锡地铁函〔2021〕161号

## 关于人力资源产业园三期 A 块出让地铁 保护意见的函

人力资源产业园三期A地块选址与轨道交通关系图

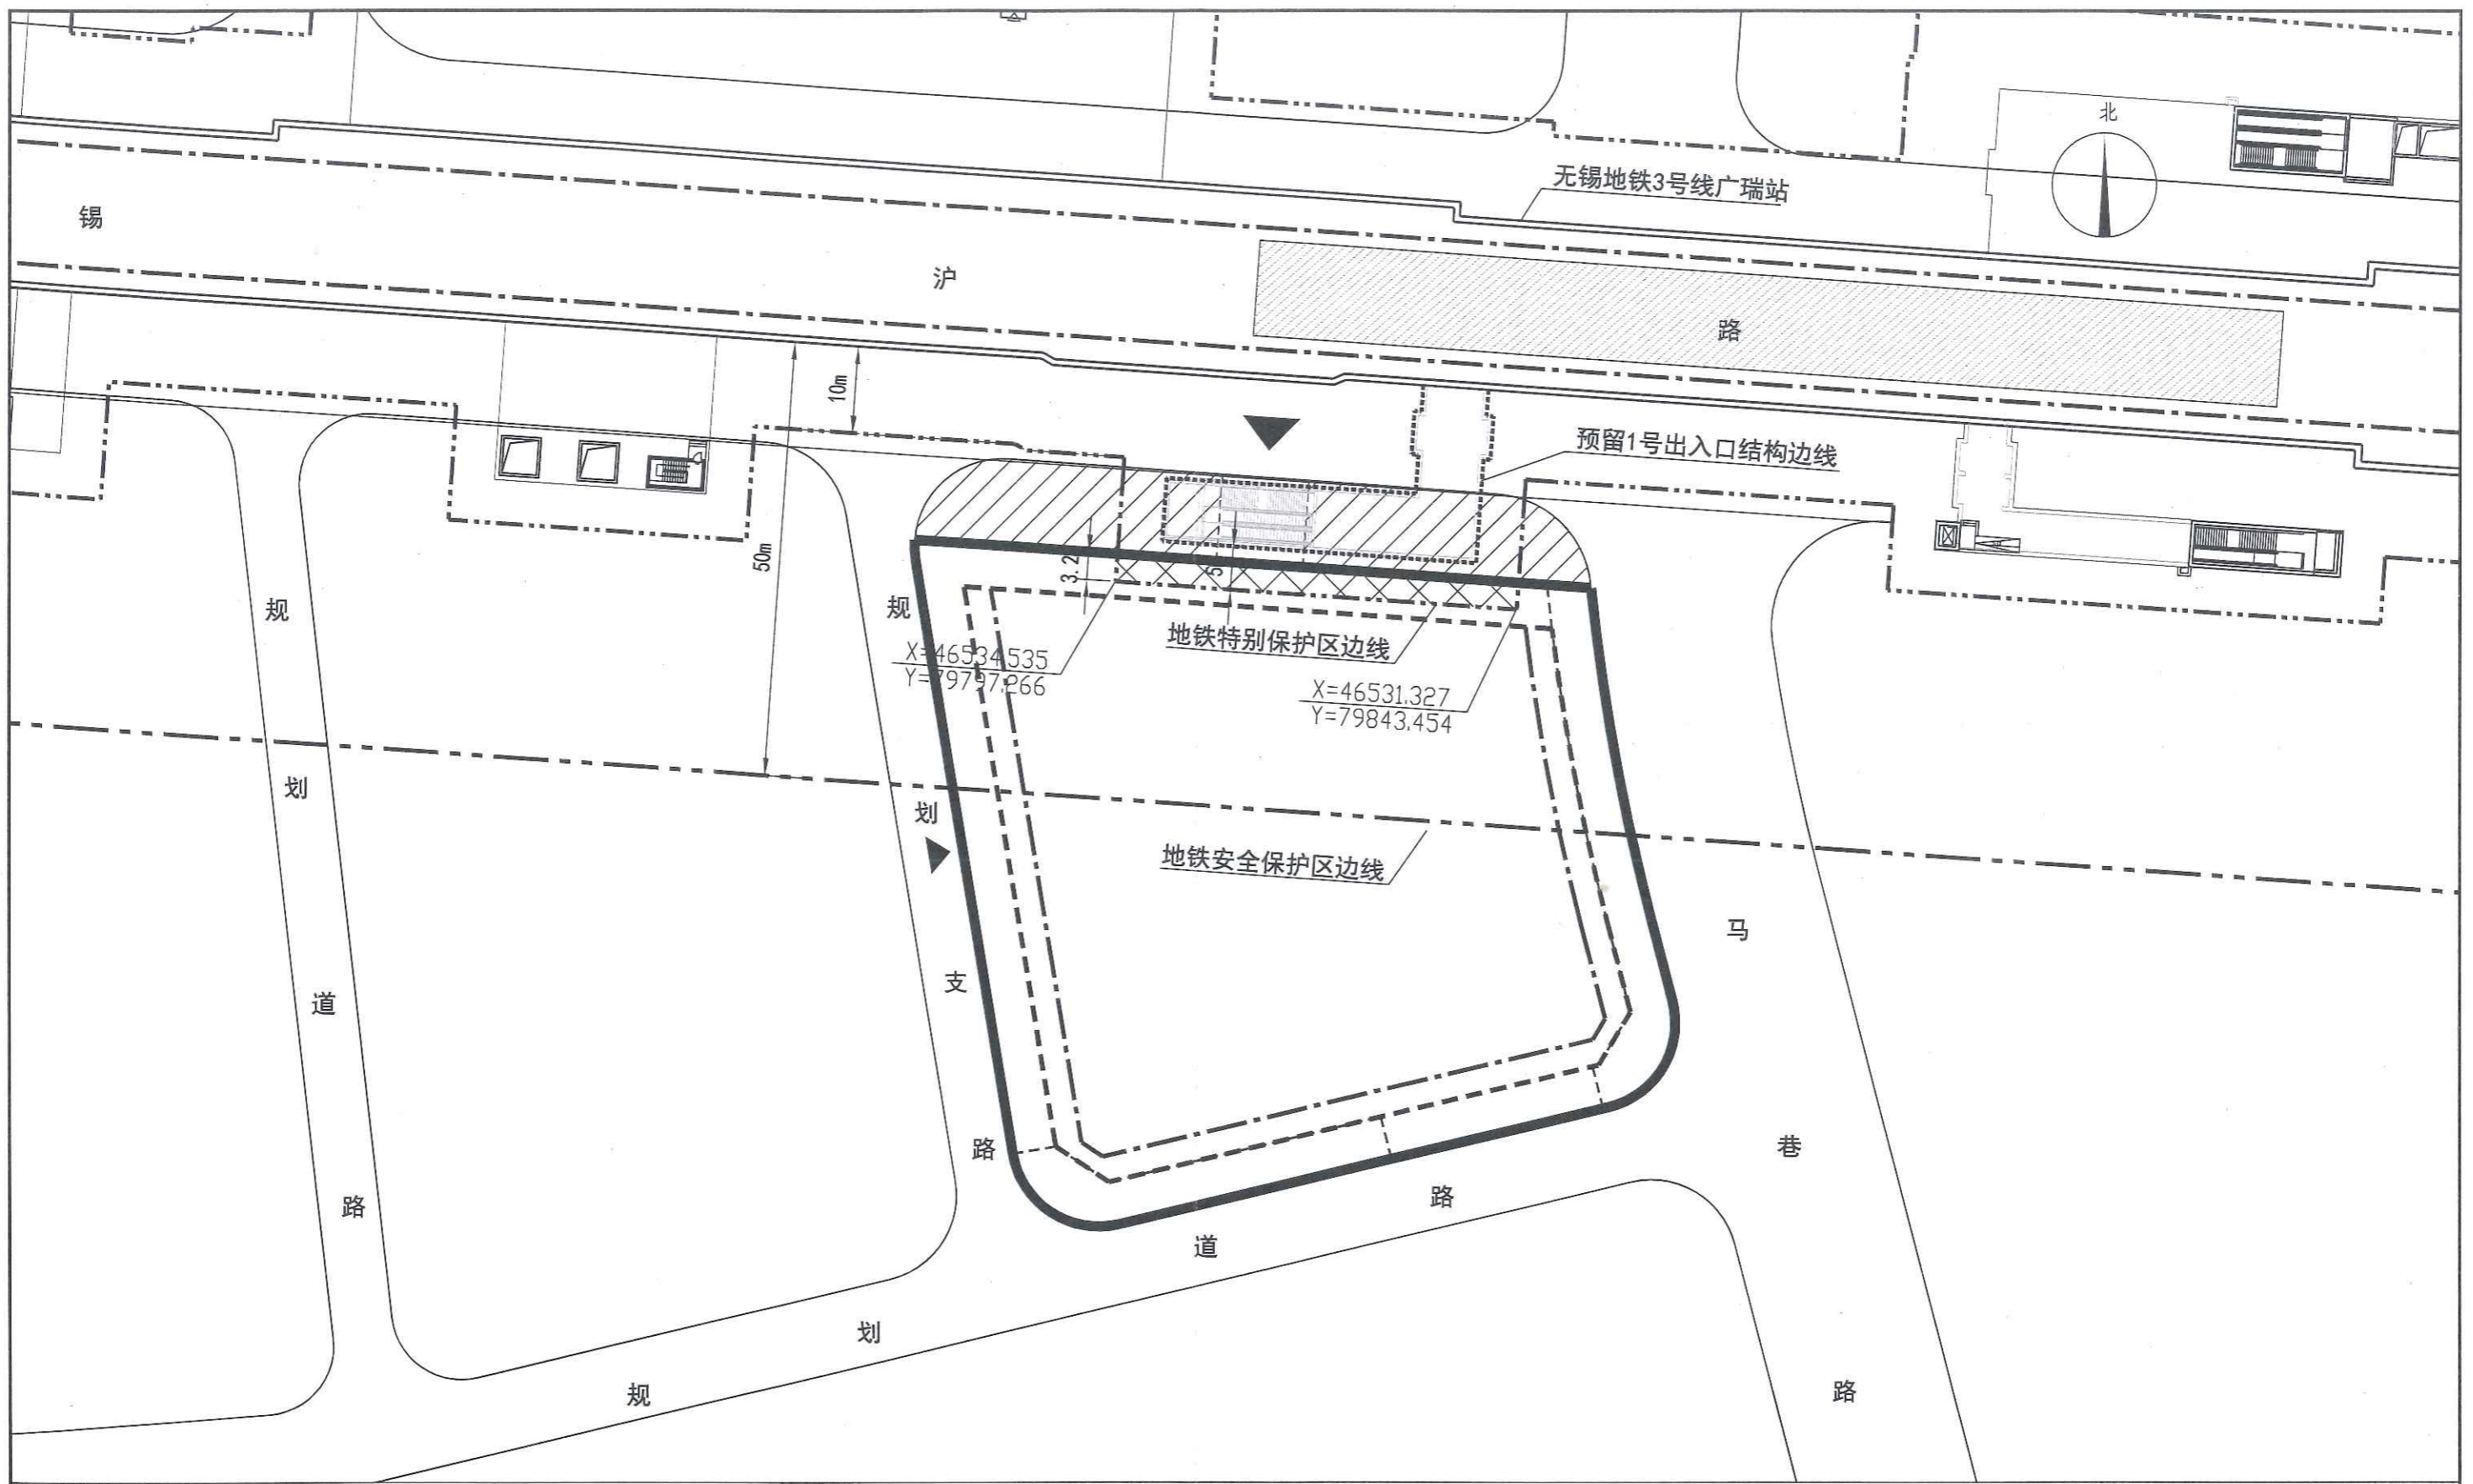
人力资源产业园三期 A 块（以下简称该地块）位于地铁 3 号线的安全保护区及特别保护区内。该地块可建设用地范围线内涉及地铁特别保护区的，我公司已在附图中采用网格进行标识。

根据《无锡市轨道交通条例》关于安全保护区的管理规定，地块开发建设单位应当事先书面征求地铁集团的意见；地块内实施方案与地铁设施之间应满足结构安全退距、消防、环评等技术要求；在特别保护区内除《无锡市轨道交通条例》第二十六条规定允许的建设活动外，不得进行其他建设活动；地块开发建设单位应当分析、论证施工活动对轨道交通设施的影响，制

定轨道交通设施安全保护区方案，并经地铁集团同意后，按照方案进行施工。
